LABORATORIO NACIONAL
DE MATERIALES Y MODELOS ESTRUCTURALES

INFORME DE EVALUACIÓN

LM-PI-UE-001-2016

RUTA NACIONAL No. 606 SECTOR GUACIMAL – SANTA ELENA

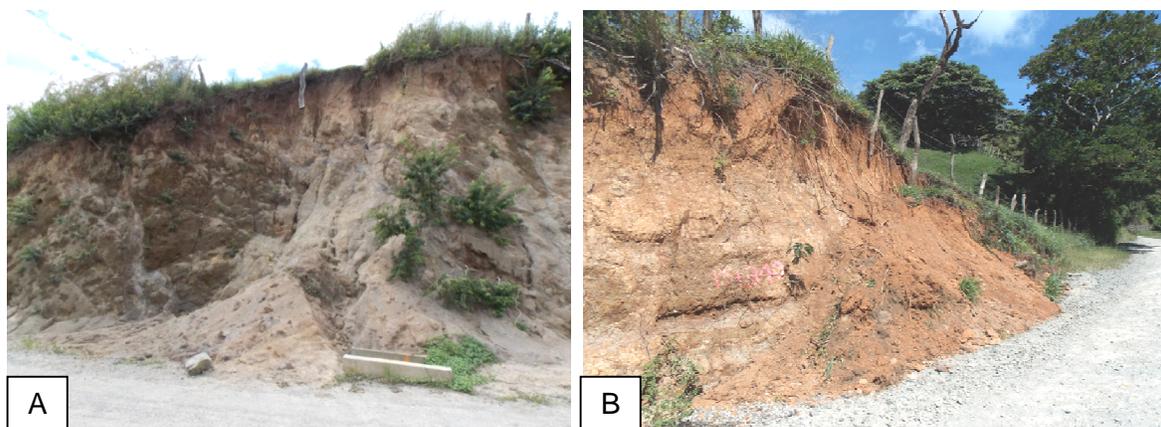
Como ejemplo, se presentan en la siguiente figura dos taludes con materiales susceptibles a la erosión por acción del agua de escorrentía.

Los materiales geológicos que afloran en los taludes son en su mayoría suelos residuales de origen volcánico, con diferentes grados de meteorización. En algunos casos, los menos frecuentes, los taludes están compuestos por macizos rocosos que se presentan intensamente fracturados y en otros casos con pocas diaclasas. En ninguno de los taludes del proyecto, se observaron trabajos de revegetación y/o control de erosión con

plantas o mantos diseñados para este fin, por lo que los agentes erosivos como el agua y viento han iniciado procesos de erosión. Esta situación ha generado un deterioro acelerado de las labores realizadas, una pérdida de la inversión y una disminución de la seguridad vial.

En el proceso de deterioro de los taludes, muchos problemas de estabilidad inician como problemas de erosión superficial. Es por esta razón que se recomienda diseñar y construir sistemas de protección superficial para los taludes de corte del proyecto, así como un manejo adecuado de aguas, de esta forma se previenen futuros problemas por caída de material en la carretera.

Figura No. 9 Vistas aéreas y oblicuas del deslizamiento ubicado en el estacionamiento 13+680, en las fotografías se observan las zonas de donde se ha desprendido el material y los sectores donde se ha acumulado el material deslizado.

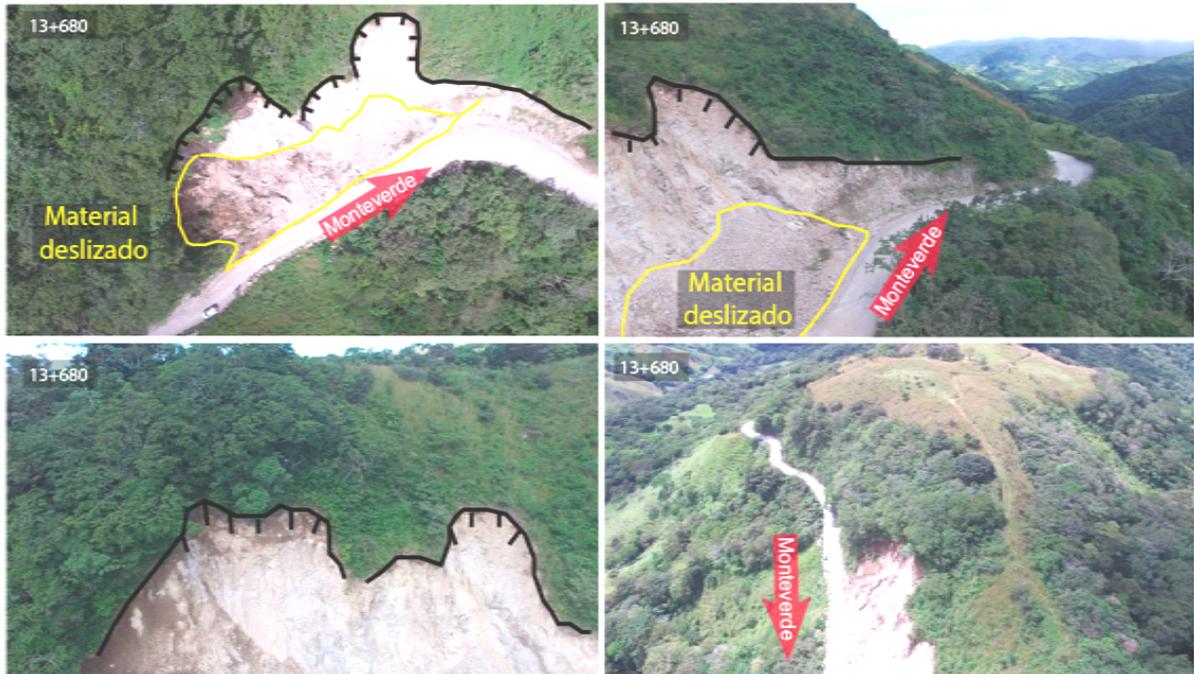
Observaciones: Talud de corte en LI de la carretera. Este talud ha presentado problemas de estabilidad desde el momento en que fue realizado el movimiento de tierras. El grado de meteorización que presenta la roca original y la orientación de las discontinuidades observadas perjudican la estabilidad del macizo. Es el sitio con mayor volumen de material caído y uno de los sitios de mayor peligro para la seguridad de los usuarios que actualmente utilizan esta vía.

Recomendaciones: Se recomienda realizar el diseño formal y la construcción de las obras requeridas para garantizar la estabilidad de este talud. Los estudios deben considerar la caracterización adecuada de los materiales, tomando en cuenta la condición y orientación de las discontinuidades de la roca, con el fin de diseñar soluciones adecuadas que prevengan la caída de más material en la vía. Se recomienda darle prioridad debido a la gran cantidad de material que presenta alto potencial de caer en la carretera. Mientras no se hagan los trabajos para la estabilización adecuada de este sitio, se recomienda utilizar la señalización preventiva para este tipo de sitios y que los usuarios

estén informados del peligro de deslizamiento y la afectación en la vía. Se recomienda que los materiales que sean removidos sean dispuestos de forma adecuada, sin que se generen mayores afectaciones al medio ambiente.

Figura No.11. Modelo de elevación digital generado con escáner LIDAR del talud ubicado en el estacionamiento 10+700.

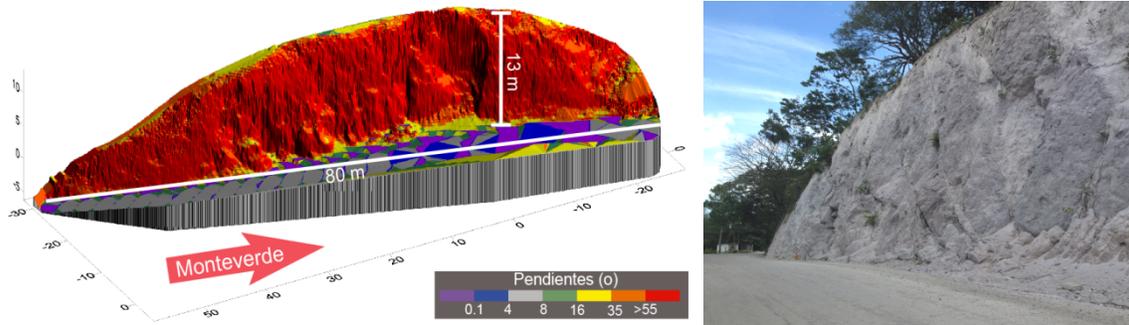
Este talud se encuentra al LI de la ruta hacia Monteverde, presenta un largo aproximado de 80 m, con una altura máxima de 13 metros. Todas sus pendientes superan los 55°. El material de este talud corresponde con lavas muy meteorizadas con múltiples fracturas, algunas en pares conjugados.

En la parte central (Figura No.11) se puede observar una cavidad generada por el colapso de material. Se observaron varias raíces de arboles entre las fracturas de la roca meteorizada que favorecen el colapso de bloques en este talud. En la parte superior de este talud no existen contracunetas que controlen la caída de agua hacia el frente del

talud, el material colapsado en el pie del talud no deja fluir el agua libremente y la redirige hacia el centro de la calzada generando erosión del material colocado sobre ella.

Figura No.12 Modelo de elevación digital generado con escáner LIDAR del talud ubicado en el estacionamiento 13+680.

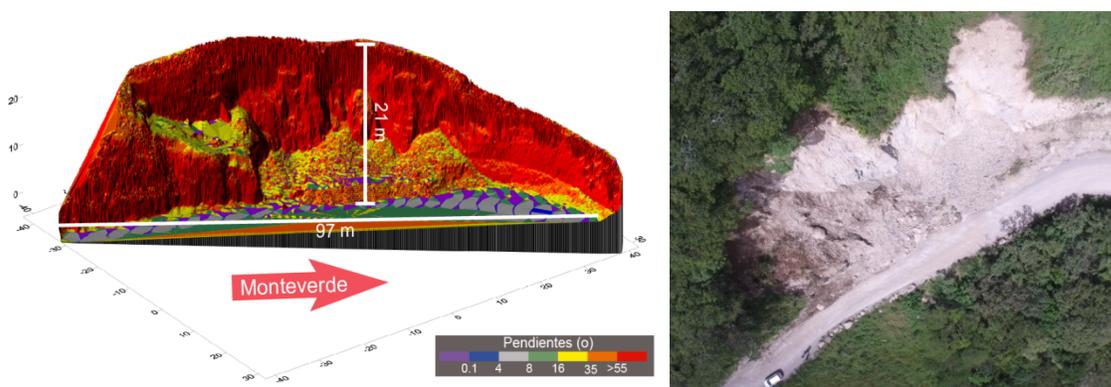
Este talud se encuentra al LI de la ruta hacia Monteverde, presenta un largo aproximado de 97 m, con una altura máxima de 21 metros. La mayoría de sus pendientes superan los 55° , aunque en la parte central se puede observar pendientes entre 16 y 35° que corresponden con material que ha caído.

Figura No.13 Modelo de elevación digital generado con escáner Lídár del talud ubicado en el estacionamiento 20+900. La berma presenta en realidad pendientes más bajas y lo que se observa en la figura es producto de una interpolación de datos por ser un punto ciego para el escáner.

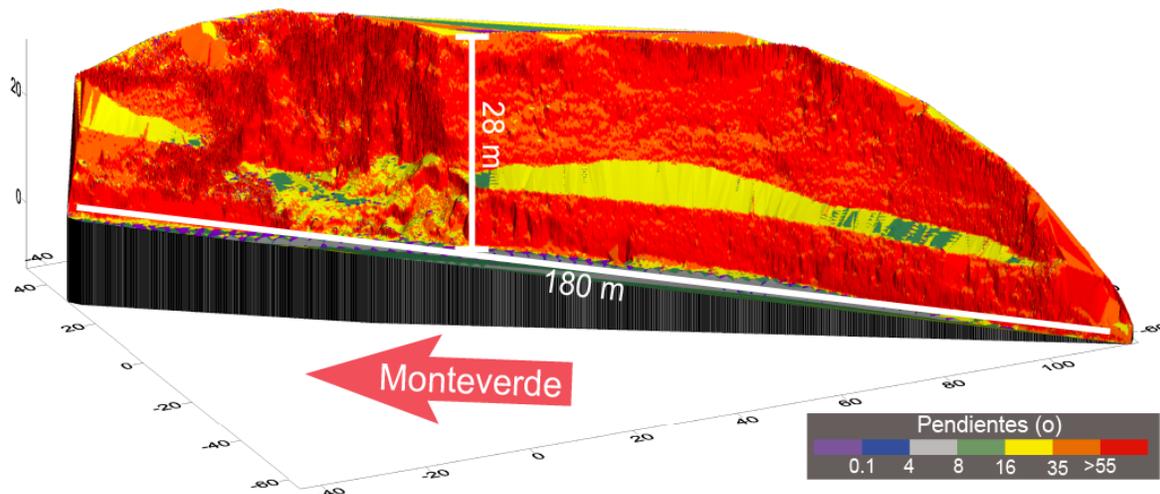
Este talud se encuentra al LD de la ruta hacia Monteverde, presenta un largo aproximado de 180 m, con una altura máxima de 28 metros. La mayoría de sus pendientes superan los 55°. Se observa un sector colapsado donde el material presenta pendientes más suaves, este material bloque el paso de agua al pie del talud. No se observaron cunetas en la berma de este talud.

Figura No.14 Modelo de elevación digital generado con escáner LÍDAR del talud ubicado en el estacionamiento 21+750.

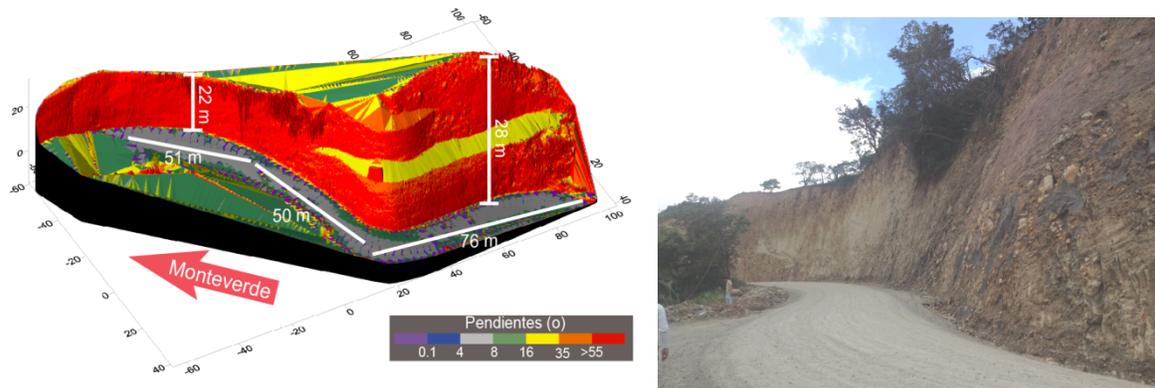
Este talud se encuentra al LD de la ruta hacia Monteverde, presenta un largo aproximado 177 m sumando las tres secciones en las que se divide debido a la curvatura que presenta. La altura máxima medida es de 28 m y no se observaron cunetas en las bermas.

Figura No.16 Deterioros de la superficie de ruede (Abril 2016).
A) y B) Calzada plana sin bombeo Est 7+850 y Est 22+480
C) y D) Agregado suelto de alta severidad Est 10+415

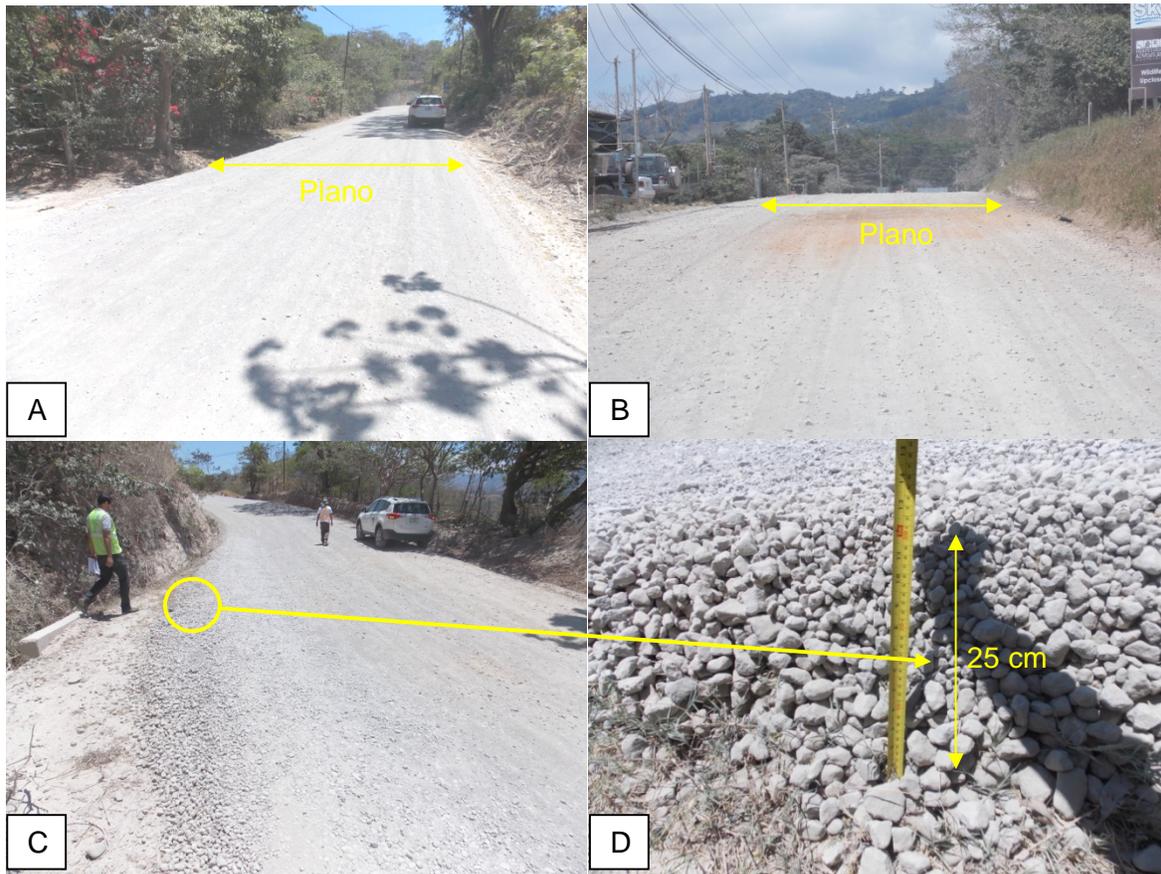
- Pendiente transversal (bombeo): a pesar de la conformación que reciente se realizaron trabajos de mantenimiento de la calzada y drenajes, se observó que la conformación de la superficie de ruedo se mantiene plana en gran parte de la

longitud del proyecto como se observa en la Figura 16 A y B. Posiblemente, esto generará mayores deterioros cuando se presenten las lluvias, debido a la falta de pendiente transversal que conduzca el agua pluvial hacia las cunetas.

- Agregado suelto: de alta severidad (>10 cm de espesor). Se continúa presentando a lo largo de todo el proyecto, principalmente en las curvas como se muestra en la Figura No.16 C y D.

Figura No.18 Condición de la superficie de ruedo (Abril 2016)

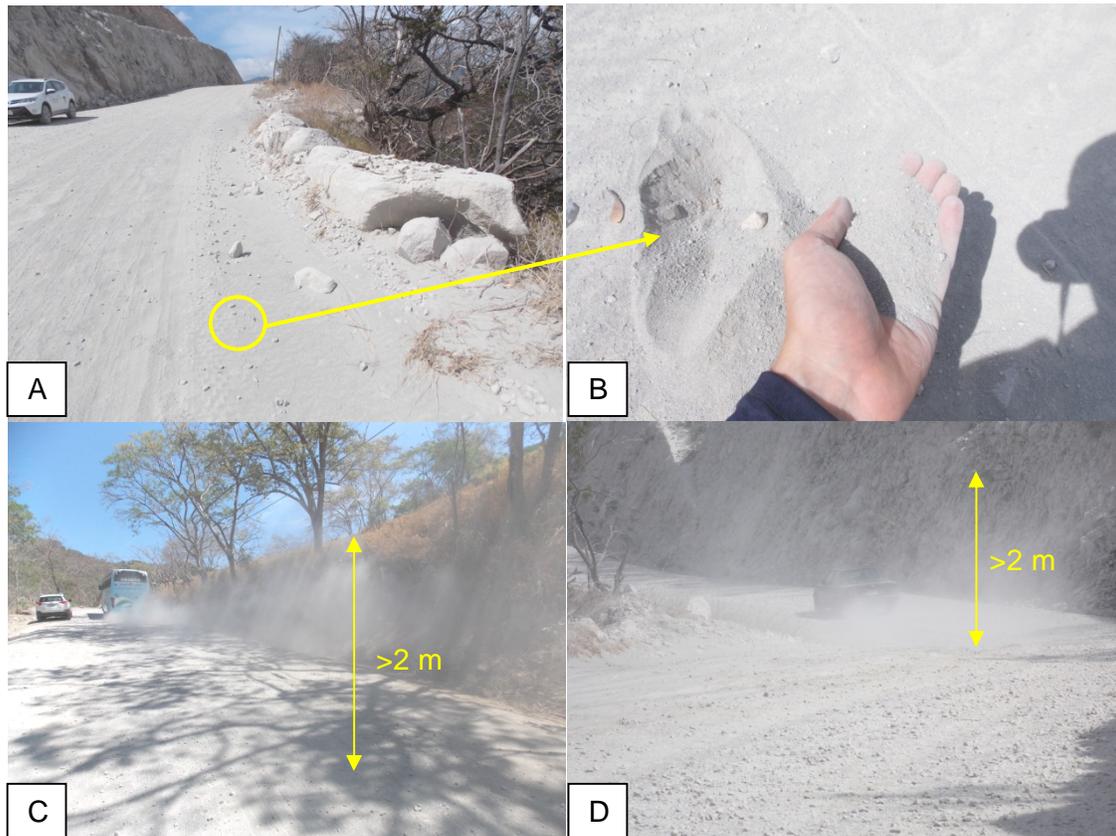
- Polvo: se observó generación de polvo de severidad alta. En la calzada y a los lados del camino se acumula gran cantidad de partículas finas provenientes del material de superficie de ruedo y cortes de taludes expuestos como se observa en la Figura 18 A y B. Luego el tránsito vehicular levanta estas partículas en forma de polvo, lo cual disminuye la visibilidad de los conductores y genera una nube que asciende a una altura mayor de 2 m como se observa en la Figura 18 C y D. Esto se presenta a lo largo de toda la longitud del proyecto y constituye uno de los deterioros más importantes de la superficie de ruedo ya que se pierden los finos que generan la cohesión del material granular y además se convierte en un problema de seguridad vial para las usuarios del camino.

Figura No.20 Suelo y material granular acumulado a los lados del camino (Abril 2016).
A) Est 7+850, B) Est 20+990.

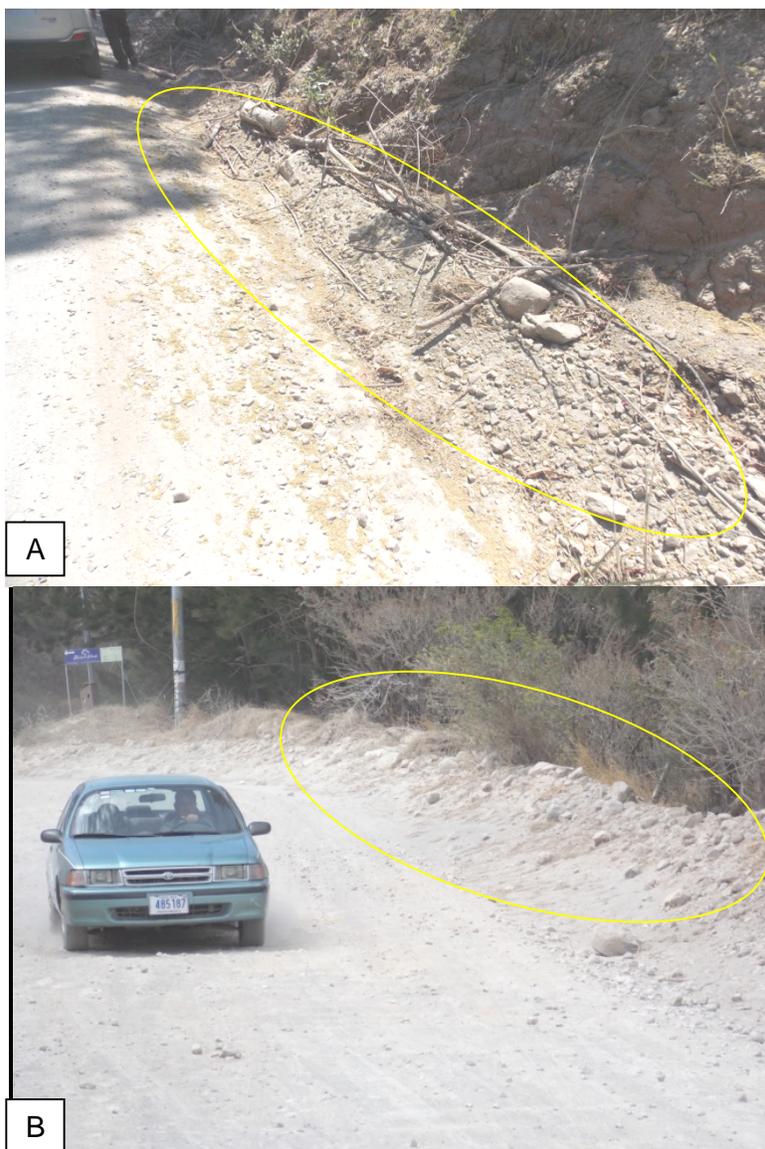
Durante la visita realizada en abril 2016 se observó que se realizaron obras de conformación de la calzada y cunetas no revestidas, lo cual ha mejorado las condiciones de drenaje del camino. Sin embargo, se dejó suelo y material granular acumulado a los lados del camino, en zonas cercanas a las cunetas y pasos de alcantarilla, lo cual reduce su capacidad hidráulica y puede propiciar deterioros graves como se observa en la figura 20 A) y B).

Se recomienda limpiar las entradas de los pasos de alcantarilla y disponer fuera del corredor del proyecto, el suelo y material granular producto de las obras de conformación de cunetas y alcantarillas que se apiló a los lados del camino. Esto para evitar que se deposite como sedimento en las cunetas recién conformadas y pasos de alcantarilla durante la estación lluviosa próxima. Además, se debe realizar obras de protección en la salida de los pasos de alcantarilla para corregir la inestabilidad que presentan, dada la erosión que presentan los taludes de relleno en estos puntos de drenaje.
